Oggetto: [ID VIP:4331] Procedimento per il rilascio del provvedimento VIA nell'ambito del provvedimento Unico in Materia ambientale, ai sensi dell'art. 27 del D.Lgs 152/2006 e ss.mm.ii., relativo al progetto di un impianto eolico di potenza complessiva pari a 31,35 MW composto da 10 aerogeneratori da realizzarsi in comune di Bovino (FG), località "Monte Livagni" e relative opere di connessione.

Osservazioni alla Comunicazione del MIBACT - Direzione Generale Archeologia, Belle Arti e Paesaggio, Sez. V, prot. MIBACT DG-ABAP SERV V|25/02/2020|0007244-P| [34.43.01/20.21.1/2019], recante motivi ostativi al rilascio di parere favorevole ai sensi dell'art. 10-bis della legge 7 agosto 1990, n. 241.

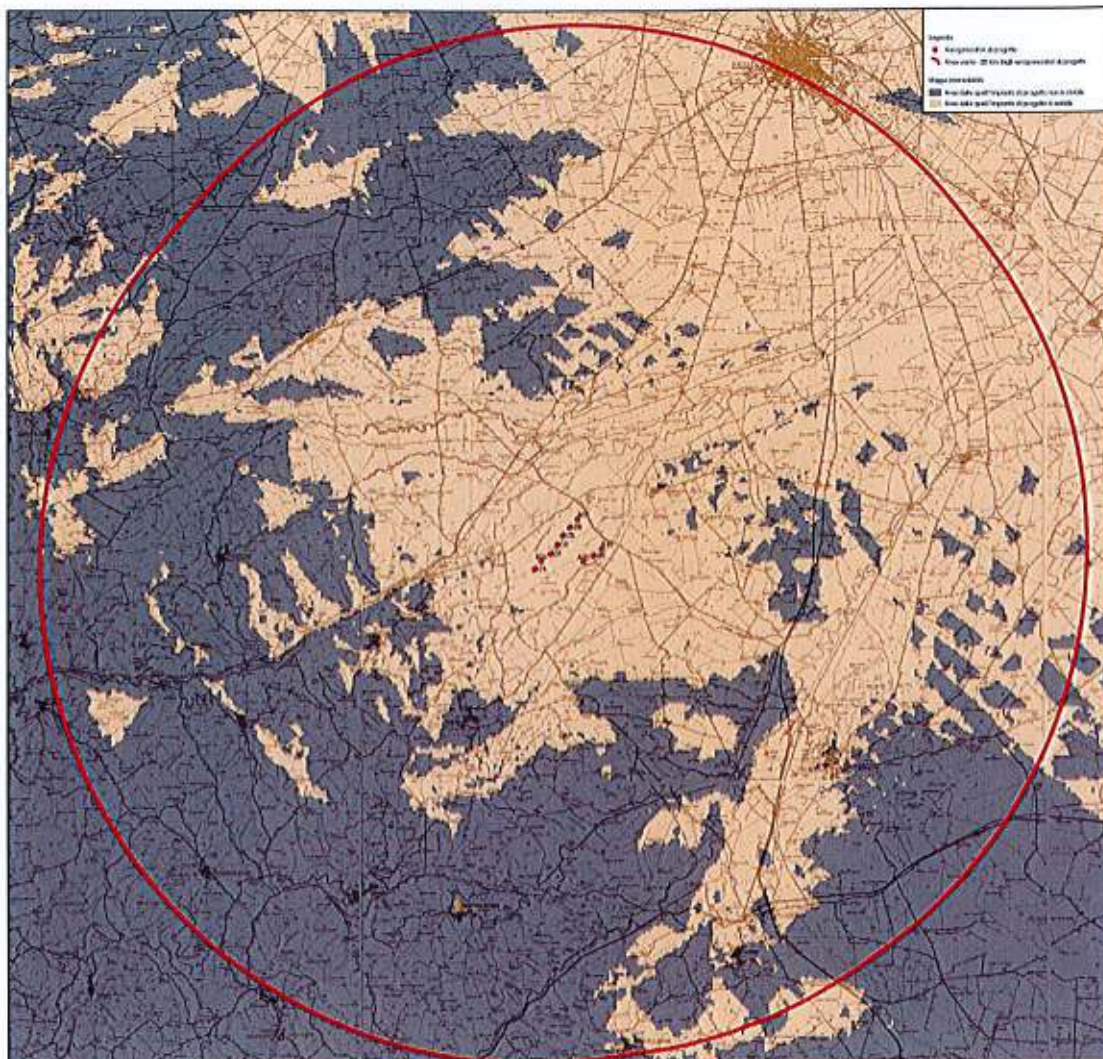
1. In merito agli impatti cumulativi, il parere sostiene che l'area vasta di indagine presa in considerazione corrisponde ad un buffer di 9 km, pari a 50 volte l'altezza massima degli aerogeneratori, e che il rapporto vada esteso ad un ambito più ampio rispetto a quello del tavoliere nel quale si inserisce l'impianto, considerando anche l'ambito limitrofo del Sub Appennino Dauno.

In ultimo, richiamando la mappa dell'intervisibilità e la vista a volo d'uccello contenuti nello Studio di Impatto Ambientale allegato al progetto, il parere sostiene che nell'AVI prevalgono le aree "bianche" dalle quali risulterebbero visibili le alte pale dell'impianto di progetto.

Lo studio di Impatto Ambientale (elaborato GE.BOV01.PD.SIA03) riporta la valutazione degli impatti cumulativi determinati considerando come ambito di riferimento l'area vasta pari a 50 volte l'altezza massima dell'aerogeneratore di progetto.

A seguito della nota del "Ministero dell'Ambiente e della Tutela del Territorio e del Mare" (nota m_amte.DVA.REGISTROUFFICIALE.I.0020405.02-08-2019), la proponente ha integrato le valutazioni relative agli impatti cumulativi estendendole all'areale dei 20 km dagli aerogeneratori di progetto (come previsto dalla D.D. del Servizio Ecologia n.162/2014), tenendo conto del contributo degli impianti eolici, esistenti, autorizzati e persino in iter autorizzativo¹, degli impianti fotovoltaici e delle centrali di generazione di energia elettrica esistenti (rif. documento integrativo GE.BOV01.PD.D.4.1). In tal modo, le valutazioni sugli impatti cumulativi, ed in particolar modo, quelli di carattere percettivo, non sono stati limitati al solo ambito del Tavoliere ma hanno interessato un territorio più ampio includendo anche il limitrofo ambito del Sub Appennino Dauno (vedi punti foto statici P.F. 5 e P.F. 11 scattati dai centri di Bovino e Candela riportati nel documento GE.BOV01.PD.D.5.1). Come si rileva dalle mappe dell'intervisibilità riportate sugli elaborati GE.BOV01.PD.D.4.3, GE.BOV01.PD.D.5.2, GE.BOV01.PD.D.5.3, la visibilità dell'impianto di progetto dalle aree appartenenti all'ambito del Sub Appennino Dauno risulta – contrariamente a quanto erroneamente rilevato dal MIBACT, oggettivamente molto limitata.

Le valutazioni relative agli impatti cumulativi, riportate nel SIA e nel documento GE.BOV01.PD.D.4.1 hanno evidenziato la sostenibilità dell'impianto anche in relazione alla presenza degli altri impianti, come tra l'altro **CONFERMATO** dalla Commissione Tecnica di Verifica per l'Impatto Ambientale del MATTM **che ha rilasciato PARERE POSITIVO** sulla compatibilità ambientale del progetto (parere n.3227 del 20/12/2019).

Figura 4: Stralcio IGM con indicazione dell'ubicazione del Santuario di Valleverde e del rilievo di Monte Campagna

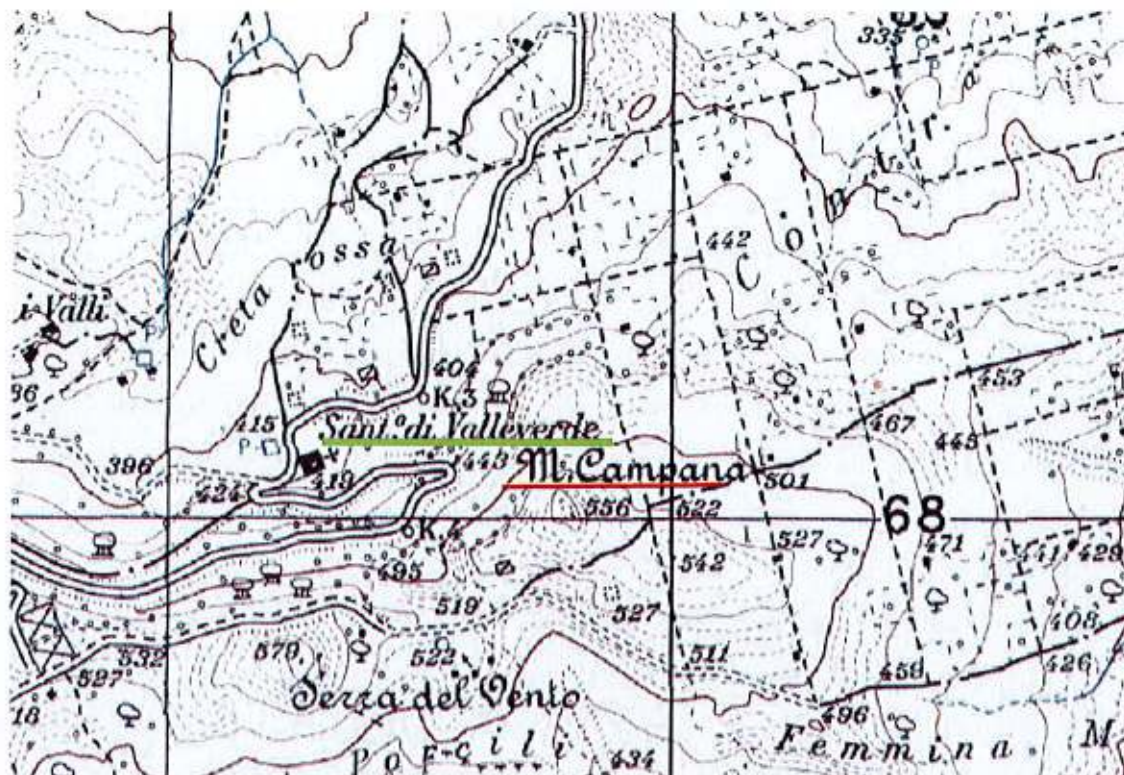
6. Il parere sostiene che l'impianto risulterebbe percepibile dal santuario di "Santa Maria di Valleverde", dal "Castello di Guevara" posto nel centro storico di Bovino, e dai Tratturi "Tratturello Cerignola Ponte di Bovino, n.51" e "Tratturello Castelluccio dei Sauri – Foggia, n.35". Inoltre, sostiene che dal Centro di Castelluccio dei Sauri la percezione degli aerogeneratori potrebbe risultare di notevole impatto non frapponendosi ostacoli fisici e orografici. Viene altresì evidenziata la presenza di diversi beni segnalati dal PPTR come UCP "Testimonianze della stratificazione insediativa", come masserie e post, con i quali il parco eolico andrebbe ad interferire in maniera significativa, richiamando in particolare La Masseria La Lamia e Posta La Lamia nei pressi di Castelluccio dei Sauri.

Infatti, dal santuario di "Santa Maria di Valleverde" l'impianto di progetto, che si colloca ad una distanza di oltre 5 km, NON risulta visibile in quanto, sebbene il complesso si collochi su un'altura posta a circa 420 mslm, la vista verso l'impianto è totalmente occlusa dalla vegetazione e dal rilievo di Monte Campana che si erge a ridosso dell'area del santuario e raggiunge una quota di 556 mslm. Gli aerogeneratori di progetto sono installati ad una quota massima di 300 mslm e non superano con l'altezza massima la vetta del Monte Campagna. La carta dell'intervisibilità, redatta sulla base della sola orografia dei luoghi, ha confermato l'assenza di visibilità dal Santuario e dalla viabilità limitrofa.

Le immagini a seguire riportano lo stralcio planimetrico dell'ubicazione del Santuario con l'evidenza del Monte Campagna, lo stralcio della carta dell'intervisibilità, la foto scattata dal piazzale del Santuario in direzione dell'area d'impianto. **Dalla foto si rileva che la vista è totalmente schermata dal rilievo del Monte Campagna.**
